Teie 28.03.2022 nr 8-1/703-102

Meie 09.05.2022 nr 7.2-1/22/6624-2

Kiili valla üldplaneeringu ja keskkonnamõju strateegilise hindamise aruande koostölastamata jätmine

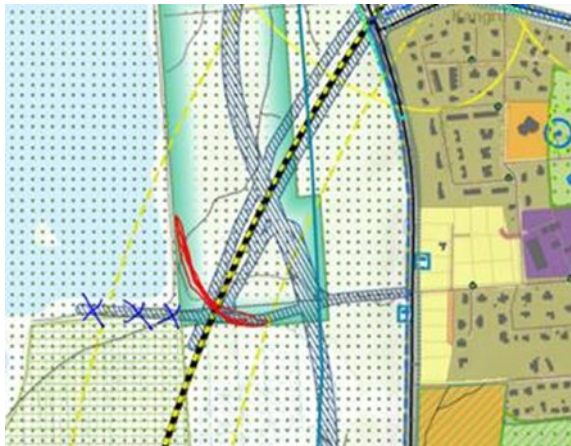
5. Täiendavalt teeme ettepaneku käsitleda planeeringus riigitee nr 15 ulukiläbipääsu, mille rajamise vajadus on tuvastatud eelprojekti koostamise käigus (vt asukohta allpool). Vastavalt PlanS § 75 lg 1 punktile 10 on vaja üldplaneeringus täpsustada rohevõrgustiku asukohta ja toimimist tagavaid tingimusi ning määrata nendest tekkivad kitsendused. Meie hinnangul ei ole kirjeldatud asukohas võimalik tagada rohevõrgustiku toimivust muul moel kui ulukiläbipääsu rajamise abil. Ulukiläbipääsule on vajalik seada maakasutustingimused üldplaneeringuga, sest niisugune on käesoleval hetkel Majandus- ja kommunikatsiooni-, Rahandus- ja Keskkonnaministeeriumi parim teadmine. Ainult sel moel on täna võimalik tagada, et ÜP kehtestamise järel Maa-ametisse saadetav kitsenduste info jõuab Keskkonnaametisse ning aitab näiteks välistada metsateatise automaatse väljastamise. Oleme valmis pakkuma Teile igakülgset tuge puudutatud maaomanike kaasamisel.

Palume määrata rohevõrgustiku toimivuse tagamiseks ulukiläbipääsude piirkonnas konkreetsed maakasutustingimused. Planeeringus ja KSH-s analüüsida mõju keskkonnale ning planeeringus näha ette rohevõrgustiku toimimiseks vajalikud maakorralduslikud piirangud planeeritud ulukiläbipääsude suudmealadele.

- 5.1. Ulukiläbipääsude (ökoduktide, samatasandiliste teeületuskohtade ja tunnelite) toimivuse tagamiseks moodustada ulukiläbipääsudele piiranguvööndid, mis on kantud maakasutusplaanile. Piiranguvööndina käsitletakse, arvestades maa kõlvikulist jaotust ja asustuse olemasolu ulukiläbipääsudel, 500 meetri raadiusega ala ulukiläbipääsu keskpunktist. Lähtuvalt maakasutusest ja rohevõrgustiku paiknemisest võib piiranguvööndit täpsustada, kaasates loomastiku ja rohevõrgustiku eksperdi. Ulukiläbipääsu piiranguvööndis ei ole üldplaneeringu kehtestamise ajal seni hoonestamata katastriüksustel uute ehitiste (v.a õhuliinid, maakaabelliinid, maa-alused trassid) püstitamine lubatud. Lubatud on ehitiste püstitamine olemasolevate hoonestusaladega seotult nii, et olemasolevad ja kavandatavad ehitised moodustavad kompaktse terviku. Piiranguvööndites tuleb säilitada kõrgpuistu jätkuv sidusus

ulukiläbipääsude suudmeala ja ümbritsevate kasvava metsaga alade vahel. Ehitised, sh piirdeaiad, ei tohi takistada loomade liikumist ulukiläbipääsudele;

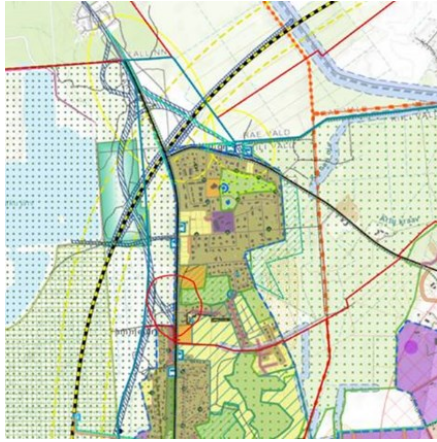
- 7.2. Kangru liiklussõlme projekteerimistingimuste menetlusega muudeti kergliiklustee viadukti otsa asukohta seoses Männiku laskealaga vastavalt joonisele toodule:
